台灣電力公司

核一廠

用過核子燃料乾式貯存設施

試運轉設施整體功能驗證報告

圖 3.1.4 自動鐸接機安裝

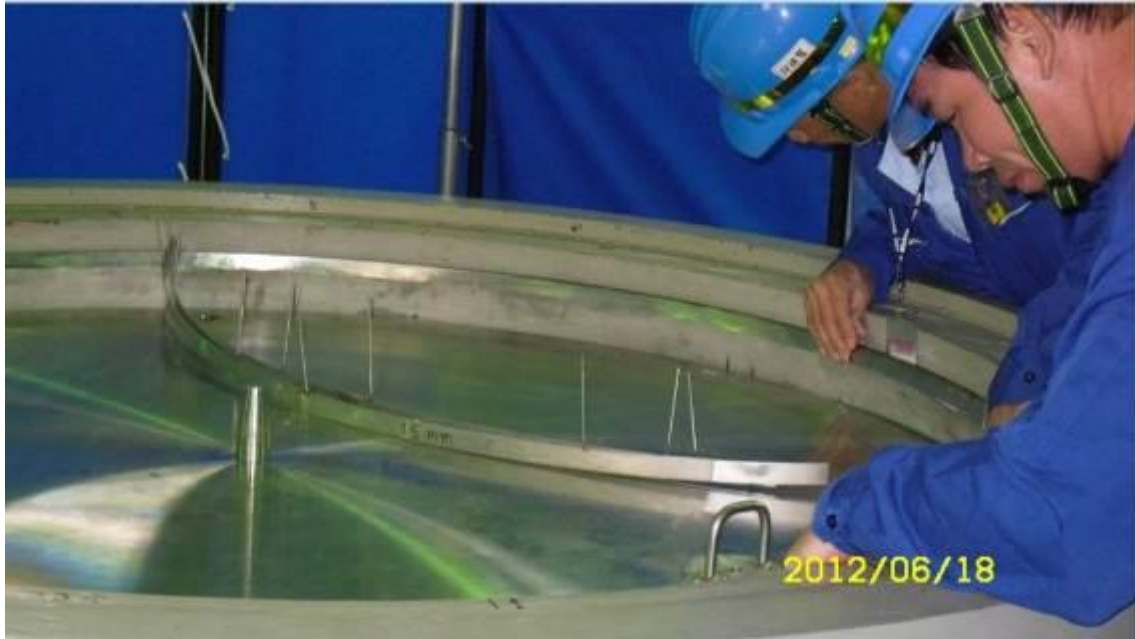
章節	頁次	原文內容	變更內容	變更理由
3.1.1.7	19	無	測試過程中臨時屏蔽板與自動銲機銲頭機構、氬氣偵檢端管路一併吊運、安裝，測試結果臨時屏蔽板可順利安裝且不妨礙自動銲機操作與氬氣偵檢器運轉，足以驗證臨時屏蔽板達當初設計要求，如圖 3.1.4~圖 3.1.5 所示。	依 物 管 局 S06-010 第 1 次 審 查 意 見 修 訂
圖 3.1.4	53		更換圖片 圖 3.1.4 銲機安裝	
2.2.2	8	依據試運轉計畫書第 3.2.2 節執行密封鋼筒豎直作業，本驗證作業所需之設備為密封鋼筒、平板車、自動翻轉裝置，其目的在確認密封鋼筒豎直的程序與能力，...	依據試運轉計畫書第 3.2.2 節執行密封鋼筒組件組合、燃料方管阻力測試與鋼筒豎直作業，本驗證作業所需之設備為密封鋼筒、平板車、自動翻轉裝置、模擬燃料束及電子磅秤等，其目的在確認密封鋼筒豎直的程序與能力，及驗證鋼筒使用前進行燃料方管阻力測試之程序與能力，...	依 物 管 局 F01-011 第 1 次 審 查 意 見 修 訂
2.2.2	8	本階段主要工作內容依序為：(1)密封鋼筒組件與鋼筒組合，...	本階段主要工作內容依序為：(1)密封鋼筒組件(排水、排氣管及上蓋)與鋼筒組合，...	
表 3.1.3	42		表 3.1.3 增加備註欄	依 物 管 局 S02/S05-013 第 1 次 審 查 意 見 修 訂
